ADRES
Langemunt 14 - 9000 Gent

SOORT PLAN ; VOORGEVEL
SCHAAL ; 1/50
NIEUWE TOESTAND

ZIE BIJZONDERE
VOORWAARDE(N)

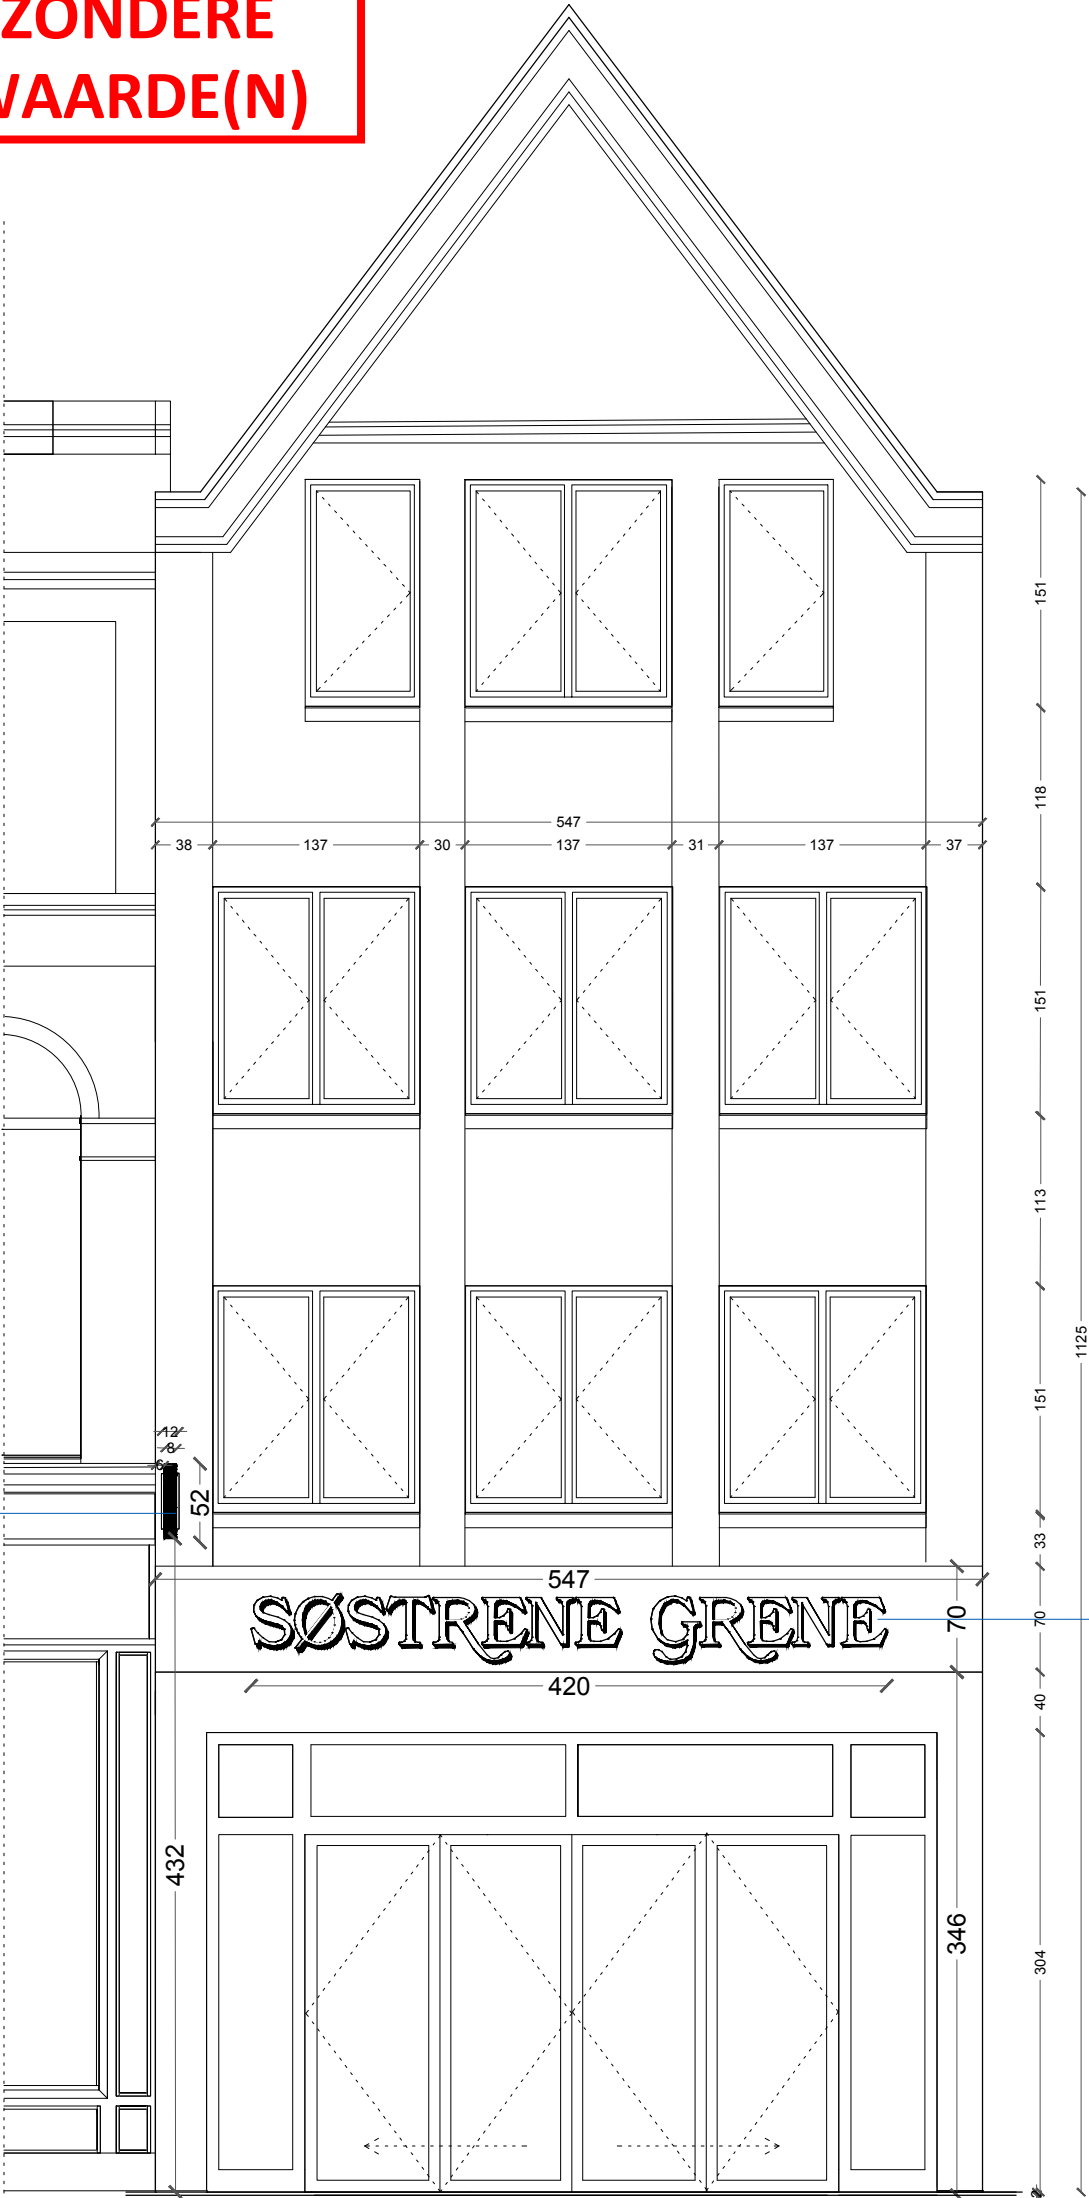
1/ Publiciteitsinrichting haaks op de voorgevel (uithangbord):
Het uithangbord moet lager worden geplaatst zodat ze niet hoger komt dan de raamdorpels op de eerste verdieping.
De uitsteek van het haakse uithangbord moet verkleind worden naar 60cm, wanneer deze wordt geplaatst tussen 3m en 4m gemeten tussen de onderkant van de publiciteitsinrichting en het voetpad.

2/ Publiciteitsinrichting vlak op de voorgevel:
In het Omgevingsloket wordt deze publiciteitsinrichting aangevraagd als losse belettering. Zo zal ze ook moeten uitgevoerd worden. Op de ingediende plannen staat het woord 'reclamepaneel'. Dit is een foutieve bewoording van de publiciteitsinrichting. Op het gevelvlak is enkel losse belettering toegestaan. De letters moeten rechtstreeks op de gevel worden aangebracht en niet via een paneel of een (al dan niet verlicht) bord. De omvang mag niet domineren in het gevelbeeld van de gelijkvloerse verdieping en moet de schaal en architectuur van het pand respecteren.
